OGGETTO: [ID_9874] - Istanza per il rilascio del provvedimento di VIA PNIEC-PNRR nell'ambito del P.U.A. ai sensi dell'art.27 del D.Lgs.152/2006 e ss.mm.ii, relativa al progetto di un parco eolico denominato "LUXI" composto da 5 aerogeneratori da 7,2 MW per una potenza complessiva di 36 MW e delle relative opere ed infrastrutture connesse, sito nel Comune di Ittiri (SS).

Riscontro alle Osservazioni della Regione Autonoma della Sardegna- Assessorato alla difesa dell’Ambiente

Prot. Uscita n. 36064 del 01/12/2023 (Prot. MASE n. 196934 del 01.12.2023)

Figura 1: Percorso sulla viabilità esterna ipotizzato per il raggiungimento del parco eolico

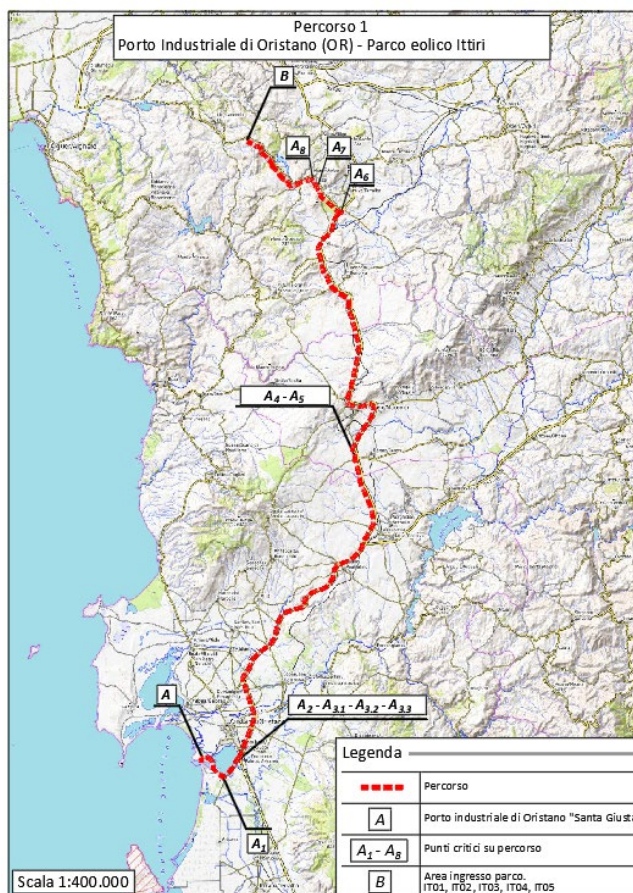
2.1) *[...] lo S.l.A. non analizza gli impatti rispetto alla specifica componente "Mobilità e Trasporti", aspetto non trascurabile nell'ambito della fase di realizzazione di un parco eolico, soprattutto in relazione alla tipologia dei mezzi eccezionali coinvolti e in particolare agli effetti da questi indotti sul traffico veicolare transitante sulle strade ordinarie (statali, provinciali e comunali).[...] Viene, infine, rilevata la necessità di individuare il porto di arrivo delle componenti dell'impianto e la viabilità porto-sito; «[...] nonché degli impatti che l'arrivo delle componenti dell'impianto in porto potrebbe causare sul traffico marittimo e sulle attività del porto stesso che allo stato attuale non risultano essere stati stimati nel progetto [...]». [...]*

In considerazione degli impatti sulla componente Mobilità e Trasporti durante la fase di cantierizzazione del parco eolico, tutte le componenti necessarie alla costruzione della turbina (navicella, blade, conci, etc.) arriveranno mediante navi cargo ordinarie adibite a trasporto merci presso il Porto Industriale "Santa Giusta" di Oristano (OR) il quale risulta essere dotato di un molo di scarico di merce pesante, e quindi anche dotato sia di grù necessarie per il trasporto a terra degli elementi che di spazio sufficiente al trasbordo dei conci e delle blade. Tutte queste attività avverranno solo a seguito di una tempestiva comunicazione all'autorità portuale competente al fine di impattare il modo poco significativo sia su un ipotetico aumento del traffico marittimo, mediante l'utilizzo di ordinarie navi mercantili, sia sulle regolari attività industriali del porto.

Una volta trasportate a terra tutte le componenti delle torri eoliche queste partiranno mediante autoarticolati dal porto industriale di Oristano secondo il percorso più idoneo al raggiungimento delle turbine.

La tipologia di articolati scelti per il trasporto "eccezionale" delle *blades* lungo le strade statali-provinciali e comunali, sono muniti del meccanismo idraulico/meccanico denominato "*blade-lifter*" che permette di avere traiettorie con raggi di curvatura più piccoli rispetto al trasporto tradizionale garantendo pochi adeguamenti stradali e impatti "poco significativi" sulla viabilità esistente e limitati nella sola fase di cantiere. Infatti, nella fase di esercizio, gli adeguamenti necessari in fase di cantiere, saranno ripristinati.

In particolare, per raggiungere il parco eolico gli automezzi seguiranno le strade di seguito elencate, come specificato nell'elaborato integrativo *TS266-INT02-D_ ROAD SURVEY*:

- Strada Provinciale n. 49;
- Strada Statale n. 131;
- Strada Statale n. 131 bis.

Tali trasporti eccezionali, avverranno prevalentemente, in accordo con gli Enti gestori della viabilità utilizzata, durante le ore notturne al fine di rendere l'impatto con l'ordinario traffico veicolare "poco significativo".

Figura 2: Mappa delle richieste di connessione per fonte (GW) al 31/12/2023 - Fonte: Econnexion

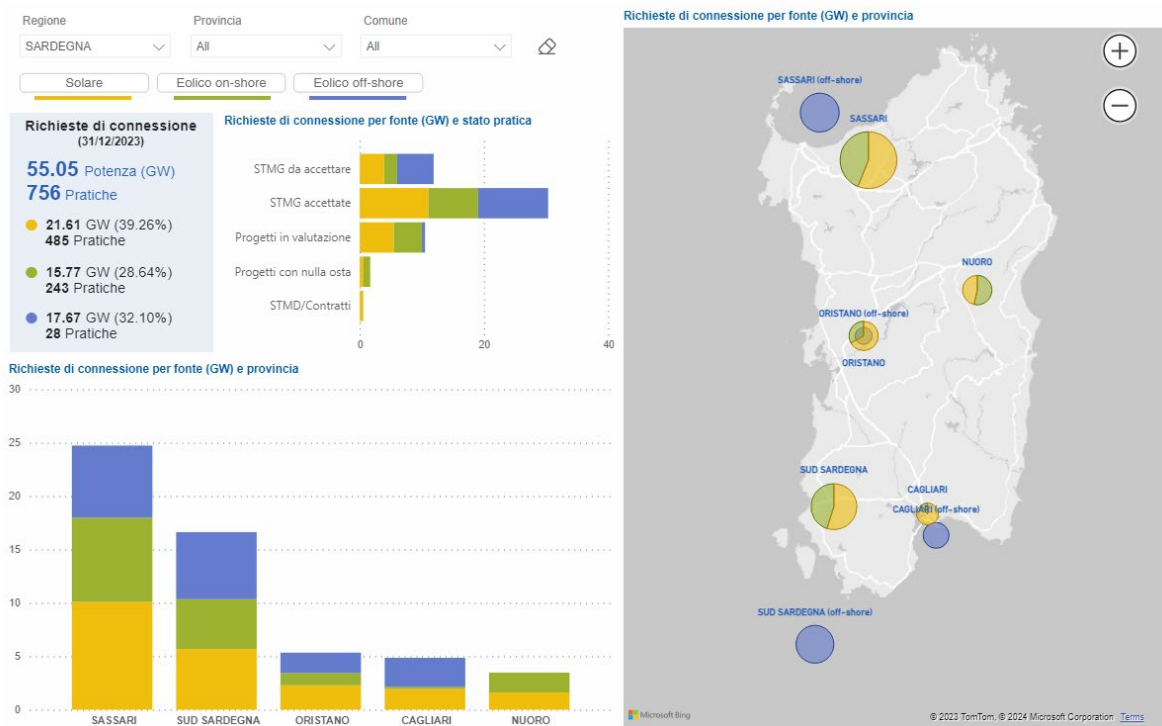
- 10) in relazione agli impatti cumulativi, questa Direzione generale, pur consapevole del contributo che le singole regioni devono fornire in ordine al raggiungimento degli sfidanti traguardi, stabiliti di concerto con la Comunità europea, in materia di produzione di energia elettrica da fonti rinnovabili, per far fronte all'emergenza climatica in corso, non può non rilevare che nell'area vasta di intervento si sta progressivamente verificando un effetto cumulo che si prospetta di gran lunga superiore alla capacità di carico dell'ambiente naturale, fenomeno che, peraltro, riguarda in maniera diffusa l'intero territorio regionale, dove, come noto, le richieste di connessione per realizzare impianti a energie rinnovabili sono tali da superare, al 30.09.2023, di ben 8 volte (rif. Econnexion, la mappa delle connessioni rinnovabili predisposta da TERNA S.p.A.) quanto previsto, per la Regione Sardegna, come obiettivo da raggiungersi al 2030 sulla base della bozza del D.M. sulle c.d. "aree idonee" (6,203 GW n.d.r.), tanto da prospettarsi la progressiva sostituzione/industrializzazione dell'ambiente naturale e del paesaggio con impianti di grossa taglia (incluse le opere di connessione alla R.T.N.).

Per quanto riguarda il riferimento al sito Econnexion: la mappa delle connessioni rinnovabili - Terna spa, è possibile osservare che, al momento della stesura del presente documento, le pratiche attive in Sardegna (per tutti gli stati possibili) sono 756, per un totale di 55.05 GW. Tuttavia, tali valori includono diverse tecnologie (Fotovoltaico, eolico onshore ed offshore), di cui l'eolica onshore ricopre soltanto il 28,64% del totale.

Il decreto sulle aree idonee (in attesa di approvazione) definisce gli obiettivi per regioni e province autonome per ogni anno fino al 2030 (si veda Allegato A della suddetta normativa), nel rispetto dell'Art. 20-(Disciplina per l'individuazione di superfici e aree idonee per l'installazione di impianti a fonti rinnovabili) del D.Lgs 199/2021. In effetti, l'obiettivo fissato al 2030 per la Sardegna è pari a 6.203 GW. Tuttavia, è da precisare che tali valutazioni escludono gli impianti eolici offshore: non vengono

Pertanto, si può affermare che, nel presente caso, è da escludere il 32.10% della totalità delle pratiche attive; infatti, il valore fissato di 6.203 GW è da confrontarsi con 35.36 GW (divisi 20.15 per FV e 15.23 GW di eolico onshore). Resta di fatto che il raffronto agli obiettivi del DM aree idonee e le richieste di connessione non può essere assolutamente effettuato. Il valore di 6.203 GW si riferisce agli impianti effettivamente costruiti entro il 2030. Nell'arco temporale che intercorre tra la richiesta di connessione alla RTN e la effettiva costruzione, un progetto presentato può trovare diversi ostacoli che ne possano impedire la costruzione. Basti pensare ad esempio:
